113 年度公共建築物無障礙生活 環境及騎樓整平示範計畫 業務督導考核成果報告

委託單位：內政部國土管理署
承辦單位：財團法人台灣建築中心
執行日期：中華民國 113 年 12 月

縣市別	桃園市政府
騎樓路段	八德區介壽路一段 870-948 號

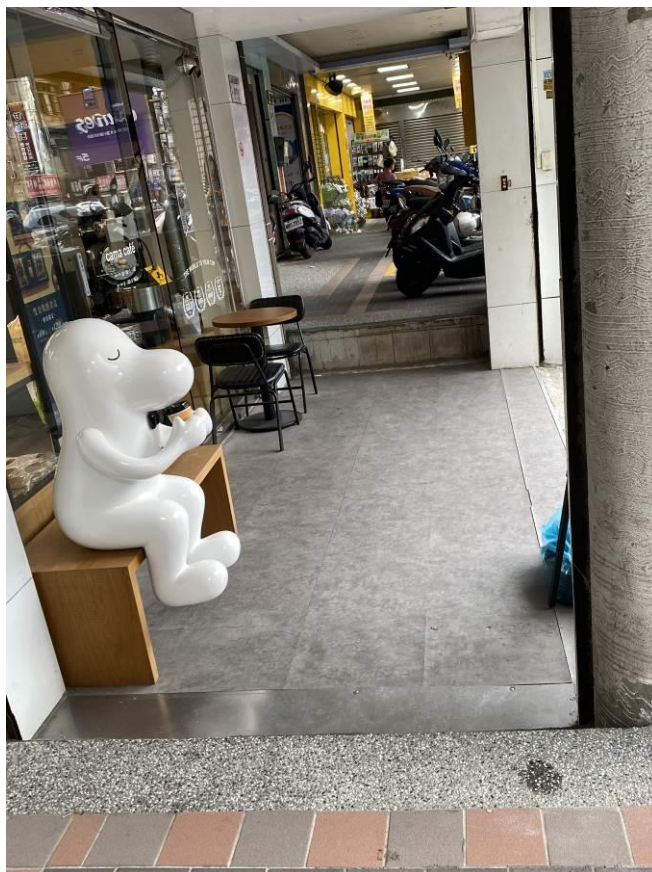
項 目	地面順平	坡道處理	水溝蓋方向	其他
不合格項目				×
備 註	(1)落實各單位確實管理之機制並留足 1.5M 通路。 (2)於施作前考量端點順平及找出適當通路。 (3)瓦斯表等凸出物應減少設置。

建築物名稱	國立高雄師範大學-和平校區-活動中心
使用類別	D類 休閒、文教類 (D-4)
執照日期	設計：089.08.18 完工：090.09.19 變更：000.00.00

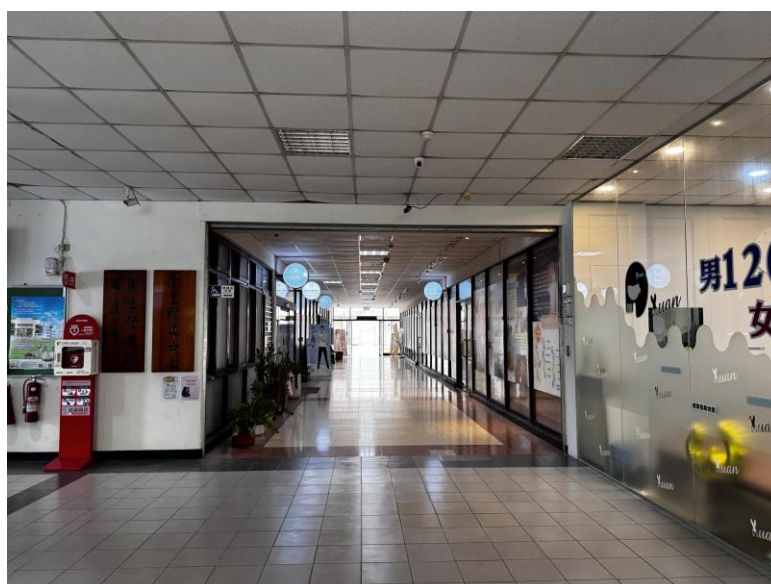
- (1) 引導標誌：為引導行動不便者進出建築物與使用相關設施之延續及不中斷的方向引導標誌（全區引導標誌不足）。

(2) 中間平台：坡道每高差 75 公分，應設置長度 150 公分以上且坡度不得大於 1/50 之平台(現況高差 143 公分未設置中間平台)。

建築物名稱	正修學校財團法人正修科技大學-圖書科技大樓
使用類別	D類 休閒、文教類 (D-4)
執照日期	設計：089.08.18 完工：090.09.19 變更：000.00.00

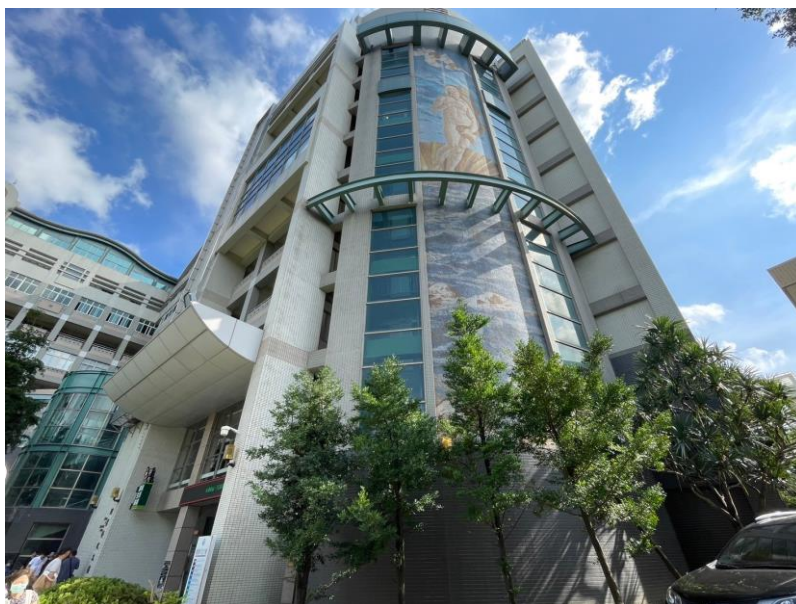
1. 建議戶外坡道扶手端部應作防勾撞處理，並視需要設置可供視覺障礙者辨識之資訊或點字。
2. 建議加強全區引導行動不便者進出建築物與使用相關設施之延續及不中斷的方向引導標誌。
3. 建議視聽教室入口門檻高差 2 公分作 1/2 之斜角處理，以利行動不便者獨立進出及通行。
4. 建議視聽教室門鎖採用容易操作之型式，不得使用喇叭鎖、扭轉型式之門鎖。

現場會勘缺失說明（五）	
縣市別	高雄市政府
騎樓路段	高雄市三民區九如一路 101 號至 225 號

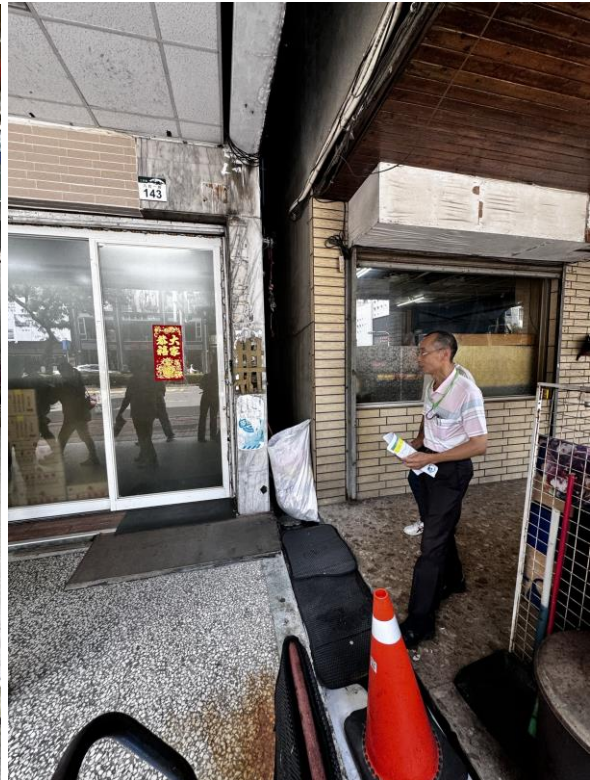
騎樓整平現場會勘項目表				
項 目	地面順平	坡道處理	向 水溝蓋方	其他
不 合 格 項 目		×		×
備 註	1. 路段不足 200 公尺且沿路多處高差未順平，且未設置引導標誌。

建築物名稱	嘉義玉山郵局
使用類別	G 類 辦公、服務類 (G-1)
執照日期	設計：090.11.26 完工：094.09.28 變更：000.00.00

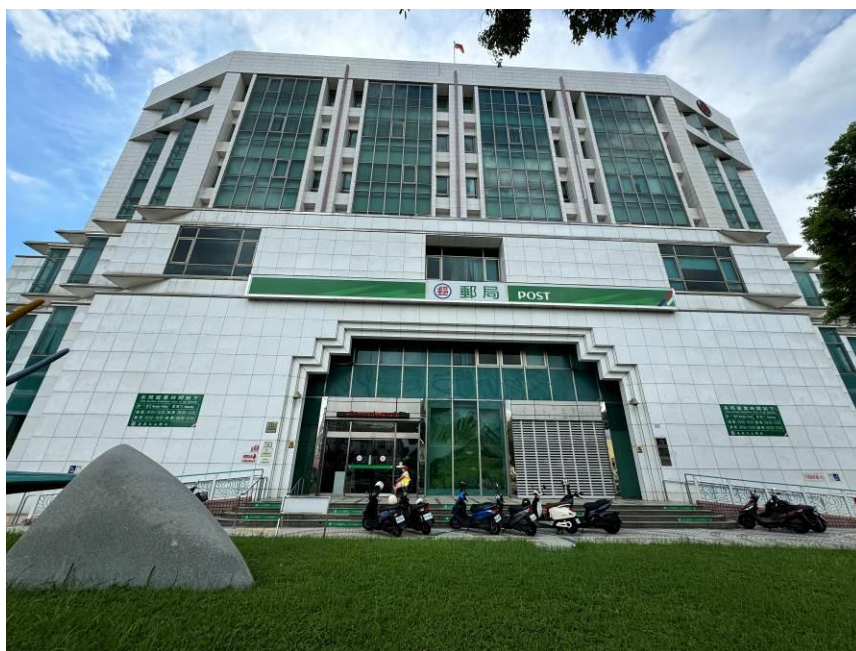
- (1) 無障礙通路/室外通路警示設施特別規定：室外通路設有坡道，並於側邊設有階梯時，為利視覺障礙者使用，應依本規範 306.1 於階梯終端設置終端警示設施，其寬度不得小於 130 公分或該階梯寬度。

現場會勘缺失說明（二）	
建築物名	彰化縣立圖書館
使用類別	D類 休閒、文教類（D-2）
執照日期	設計：069.00.00 完工：072.07.23 變更：000.00.00

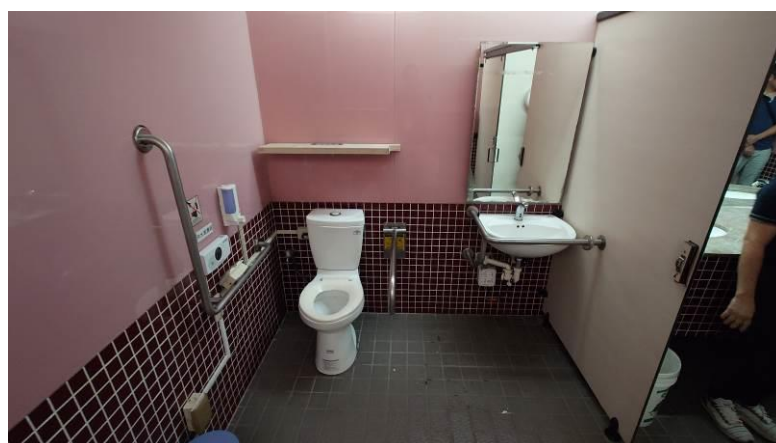
(1)廁所盥洗室/廁所盥洗室設計/鏡子：鏡面底端距地板面不得大於 90 公分，鏡面高度應在 90 公分以上。

(2)全區引導標誌不足。

現場會勘缺失說明（三）	
建築物名稱	嘉義縣社會局
使用類別	F 類 衛生、福利、更生類 (F-3)
執照日期	設計：085.08.14 完工：086.10.20 變更：112.12.11

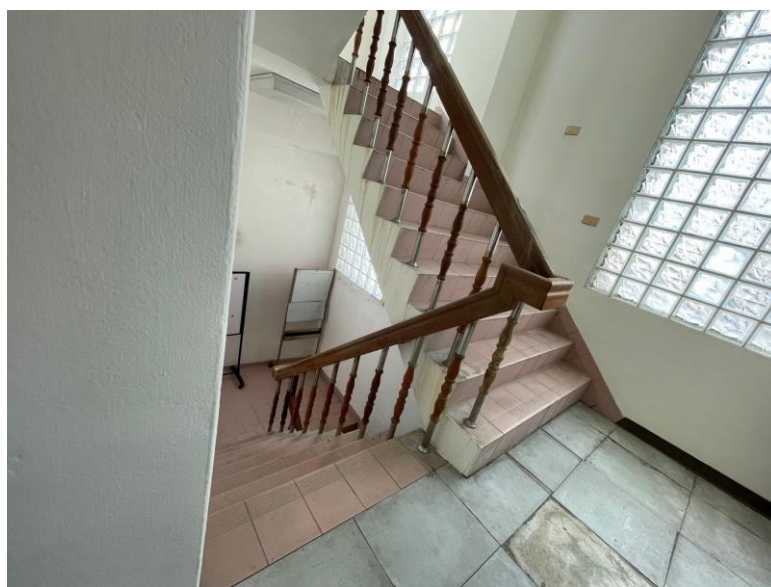
(1)樓梯扶手形狀：可為圓形、橢圓形，圓形直徑 2.8 公分至 4 公分，其他形狀者，外緣周邊長 9 公分至 13 公分(現況扶手型式不符)。樓梯扶手高度：設單道扶手者，扶手上緣距地板面應為 75 公分至 85 公分。設雙道扶手者，扶手上緣距地板面應分別為 65 公分、85 公分，若用於小學，高度應各降低 10 公分(現況扶手高度 95 公分)。

建築物名稱	宜蘭轉運站
使用類別	A類 商業類 (A-2)
執照日期	設計：103.06.23 使：112.09.14 變更：000.00.00

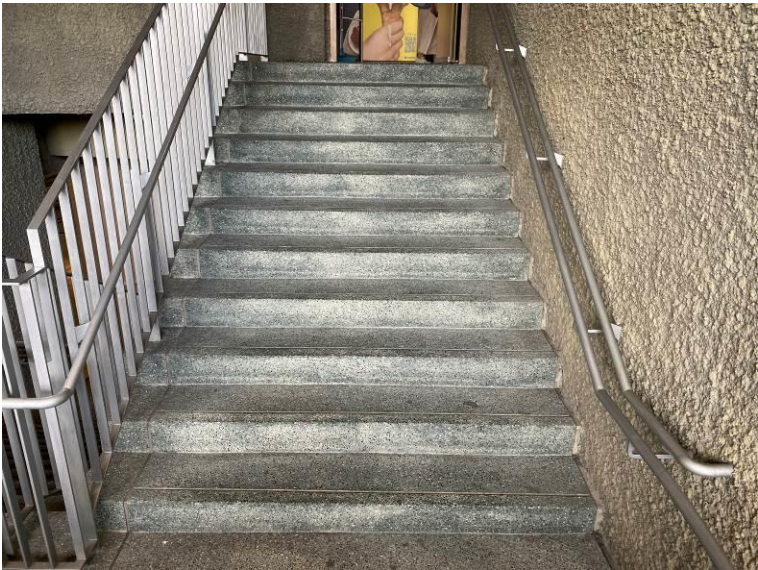
無障礙設施、設備部份	
(1)樓梯-梯級：顏色應與踏面有明顯不同。	
督導委員建議事項	
1. 建議廁所盥洗室蹲式馬桶扶手應為倒T型。 2. 建議增設汽車停車位之引導標誌及機車停車位之標誌符號。

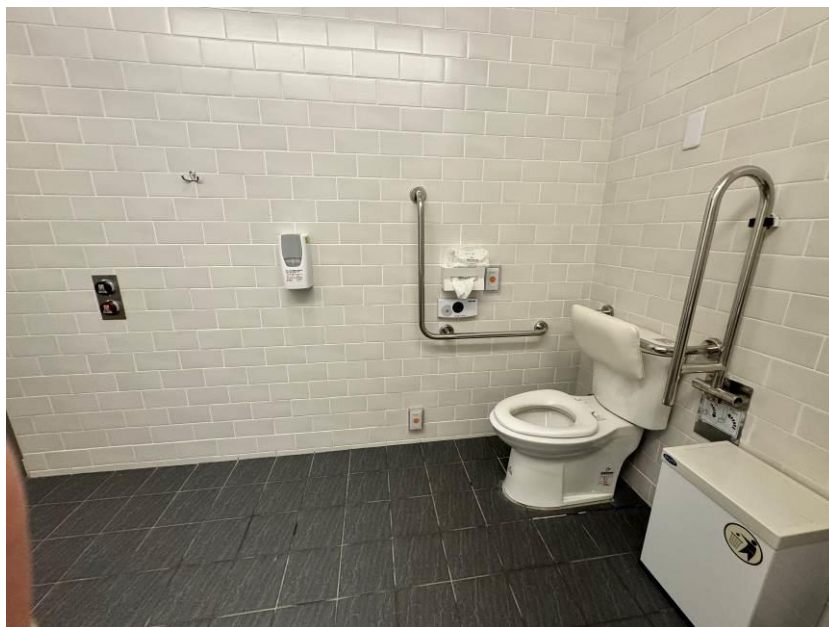
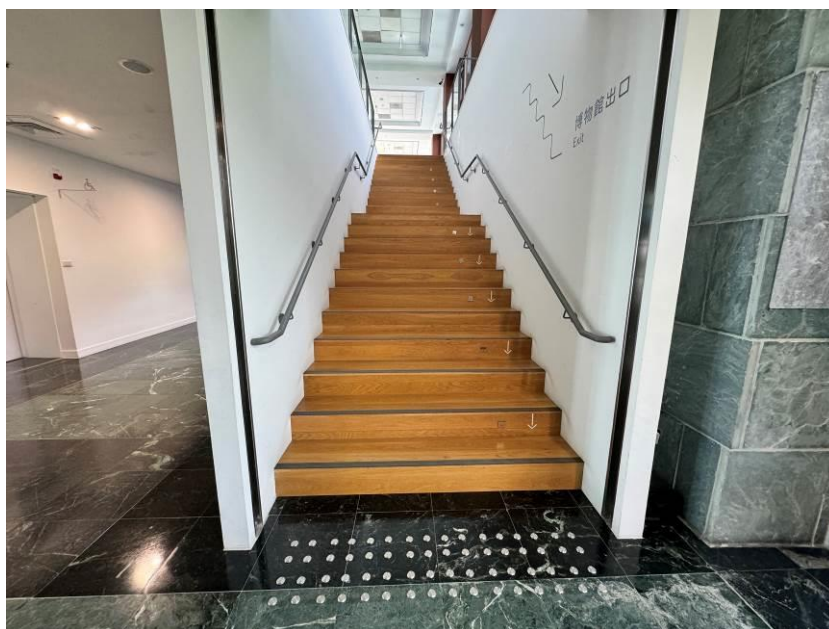
1. 建議入口坡道破損修整平順。
2. 建議改善建議餐廳側之無障礙電梯引導標誌加強設置。

建築物名稱	富岡漁港候船室
使用類別	A 類 公共集會類 (A-2)
執照日期	設計：000.00.00 完工：088.09.02 變更：000.00.00

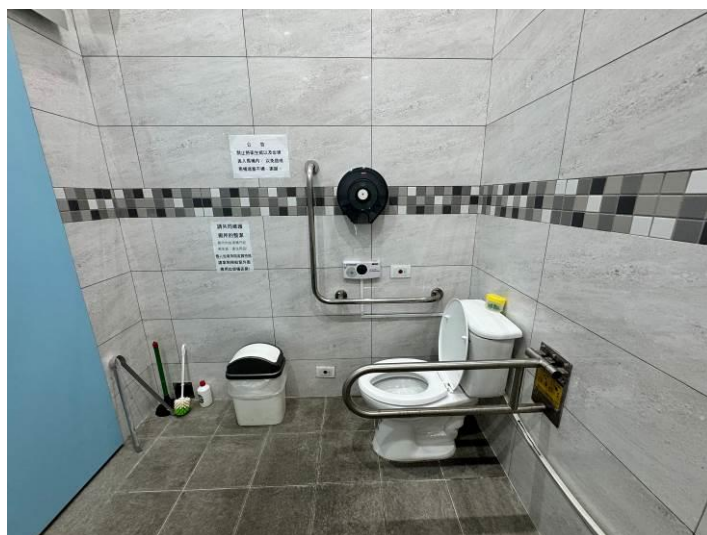
- (1) 無障礙通路/室外通路/室外通路開口：室外通路寬度 130 公分範圍內，儘量不設置水溝格柵或其他開口，如需設置，水溝格柵或其他開口應至少有一方向開口不得大於 1.3 公分。

建築物名稱	臺大醫院竹北生醫分院第一期
使用類別	F類 衛生、福利、更生類（F-1）
執照日期	設計：105.06.27 完工：108.09.24 變更：000.00.00

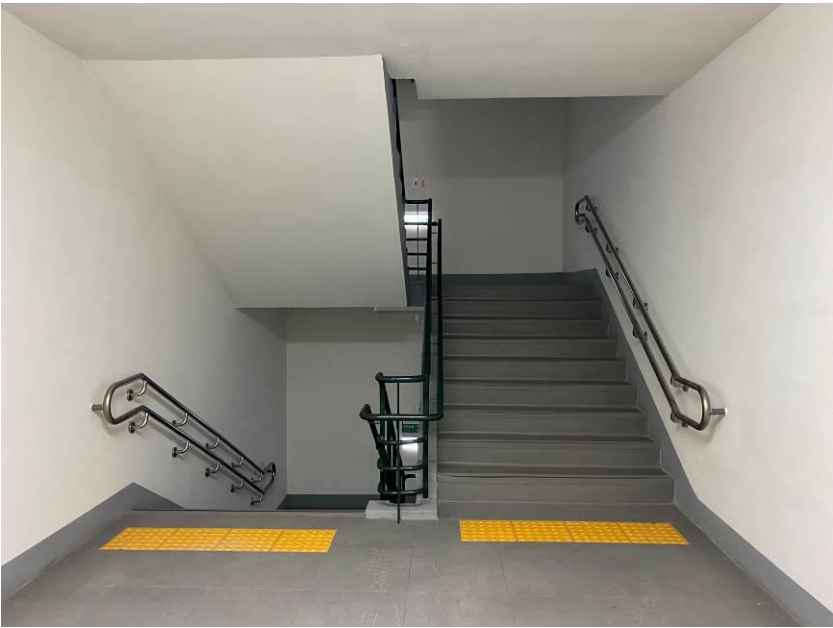
無障礙設施、設備部份	
無意見。	
督導委員建議事項	
1. 建議無障礙廁所及親子廁所分開設置。 2. 建議未來警示帶融入整體設計。
